첨부2. 물빛정원 오시공

1. 물빛정원 조경 문제

가. 물빛 정원 문제점

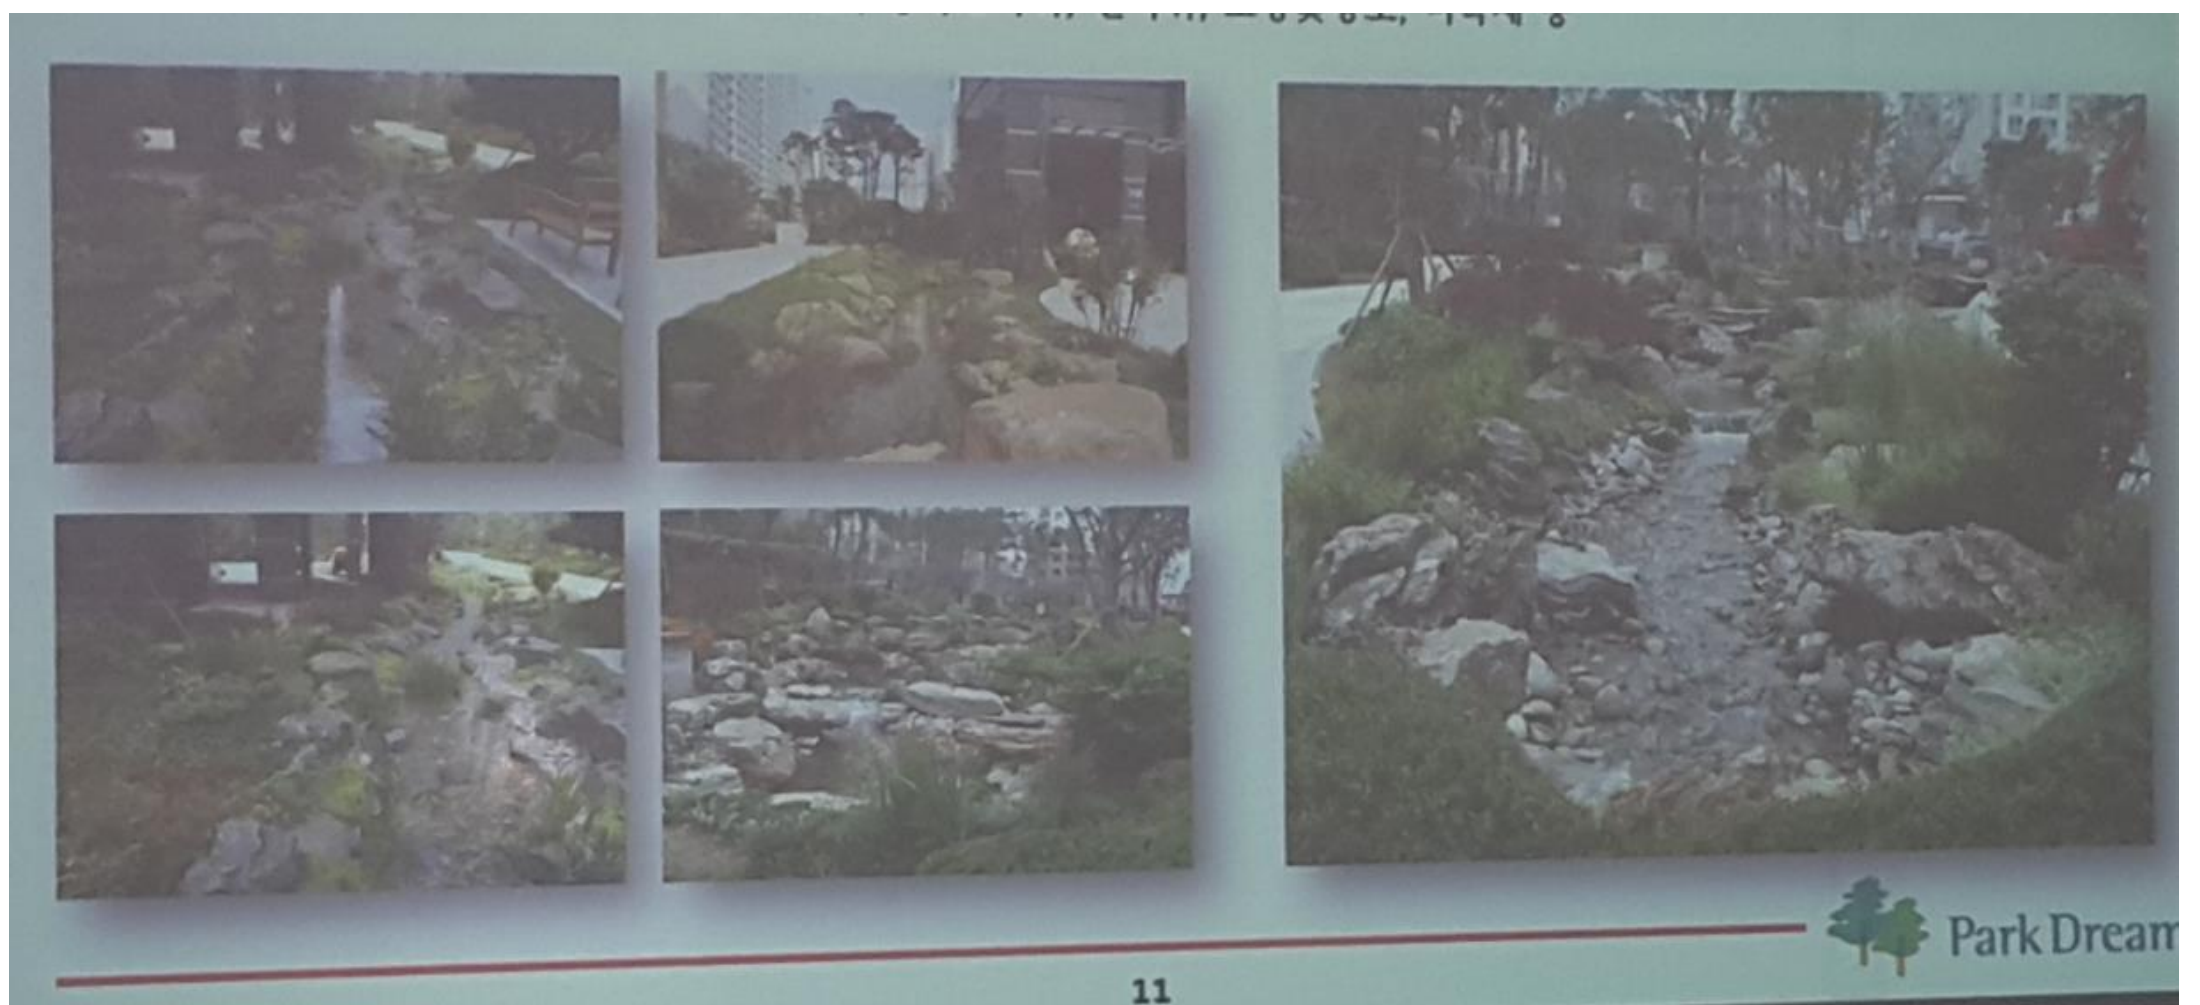
1) 물빛 정원 시공 위치 및 굴곡 도면과 상이함

- 2) 설명회와 다른 볼품 없는 시공 상태
- 3) 우천시 개천 측면의 토사 유출이 심함
- 4) 개천의 경사가 급해 유속이 빠름

라. 물빛정원 재시공 요구사항

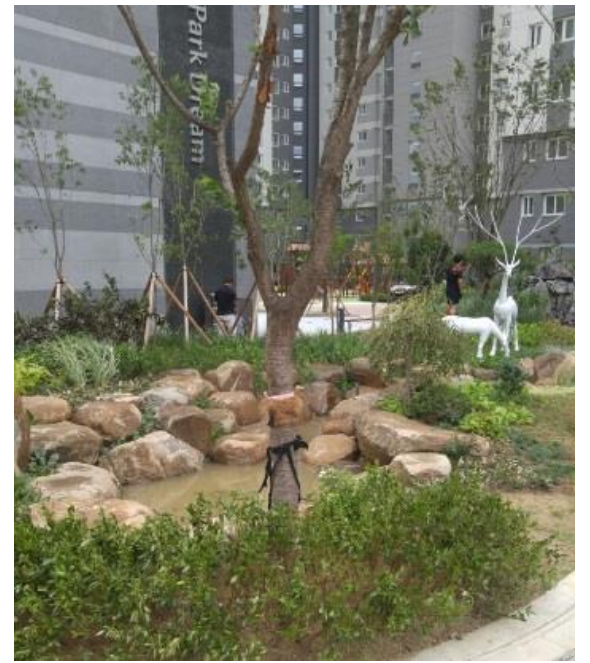
1) 예시 이상의 수준으로 재시공 요청

2) 유속 개선 : 다단 형태를 통하여 물의 흐름을 낮춰줄 것

3) 석가산 설치 요청
